## **Avis sur la création d'une centrale photovoltaïque au sol sur la commune de Saint-Couat-d'Aude (Aude)**

N°Saisine : 2024-013839

N°MRAe : 2024APO139

Avis émis le 28 novembre 2024

Figure 3: Synthèse des enjeux milieu naturel

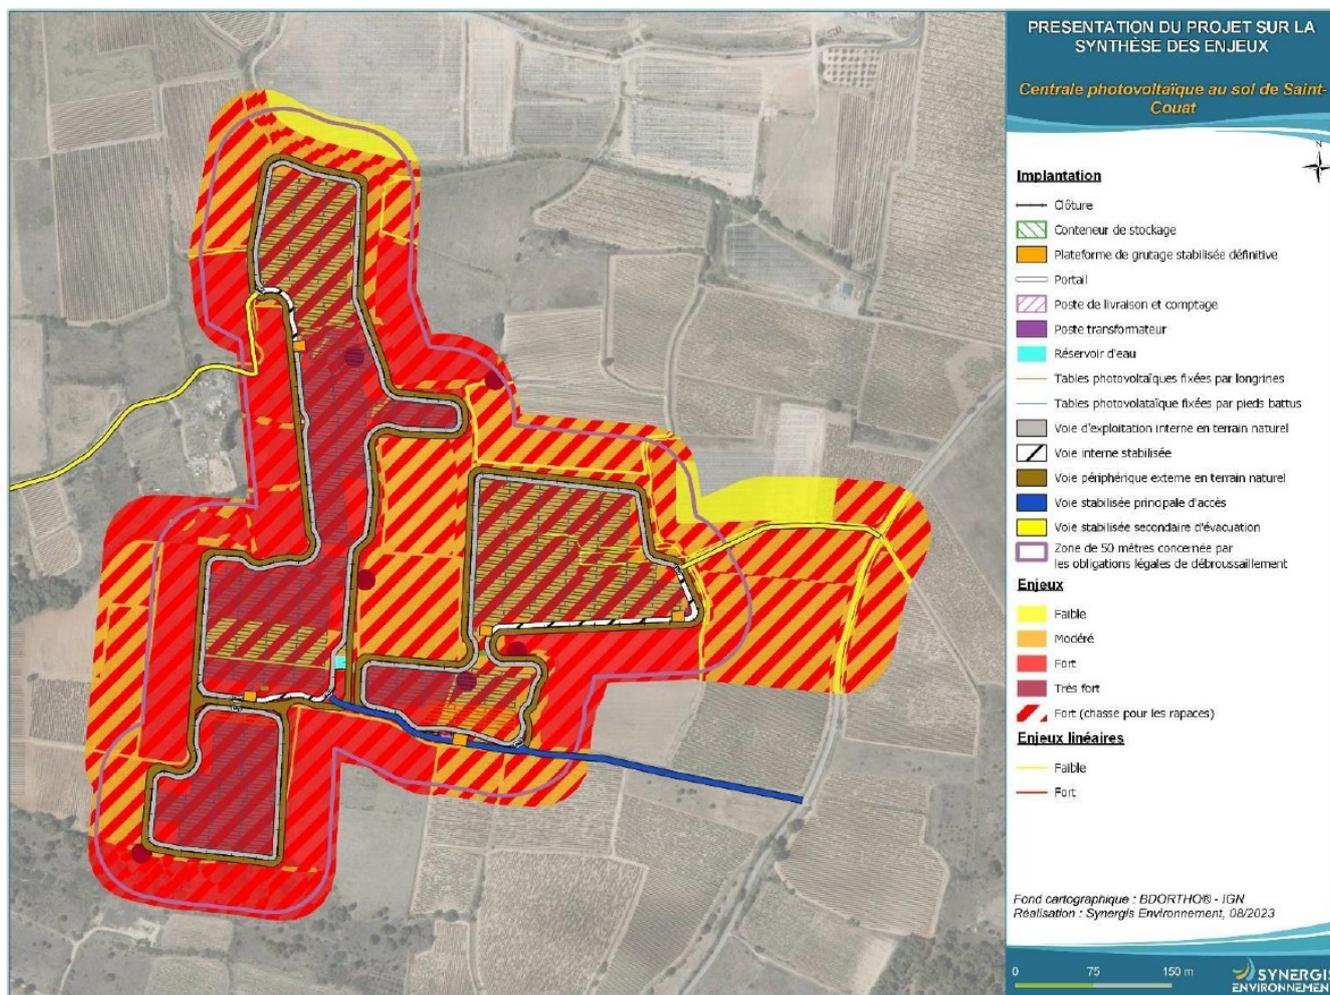
La zone d'implantation du projet se situe sur des terrains à caractère naturel, attestés par la présence de nombreuses espèces protégées. Le porteur de projet s'est par ailleurs engagé dans un dossier de demande de dérogation à l'interdiction de destruction d'espèces protégées.

L'absence d'analyse, par comparaison de solutions alternatives dans différents sites, ne permet pas de démontrer que le site choisi est bien celui de moindre impact. Pour preuve, l'emplacement du projet couvre des secteurs à enjeux forts et même très forts.

**La MRAe recommande au porteur de projet de reprendre, sur une zone élargie en application de la démarche « éviter, réduire, compenser », l'analyse permettant d'identifier les secteurs alternatifs pour les comparer de manière à retenir celui qui présentera le plus faible impact environnemental.**
